RESOLUCION No.
POR MEDIO DE LA CUAL SE RENUEVA Y MODIFICA UN PERMISO DE VERTIMIENTOS Y SE ADOPTAN OTRAS DETERMINACIONES

Que técnicos de la Corporación procedieron a evaluar la información presentada, generándose el Informe Técnico N° **IT-03522** del 16 de junio de 2026, dentro del cual se formularon las siguientes observaciones y conclusiones las cuales son parte integral del presente acto:

Plano PTARnD – Proyecto Celsa – Unidades de tratamiento y recirculación.

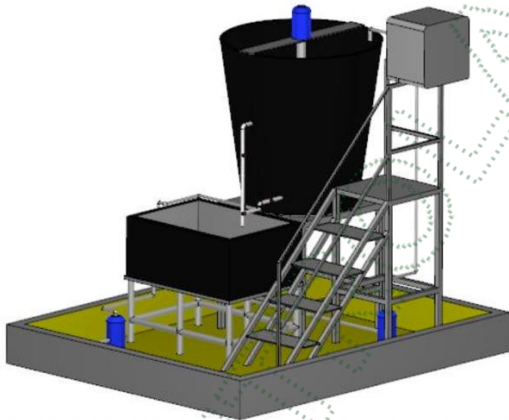
Nota: respecto al permiso de vertimientos anterior otorgado mediante la Resolución RE-01781-2022 del 11 de mayo de 2022, en el trámite de renovación del permiso de vertimientos se solicita incluir el sistema de recirculación, el cual funciona como una unidad adicional y complementaria a la PTARnD, con el propósito de fortalecer la gestión y el aprovechamiento eficiente del recurso hídrico. Lo anterior, con el fin de implementar una estrategia orientada al vertimiento cero, mediante la recirculación de la mayor parte del agua residual industrial generada y tratada en el proceso.
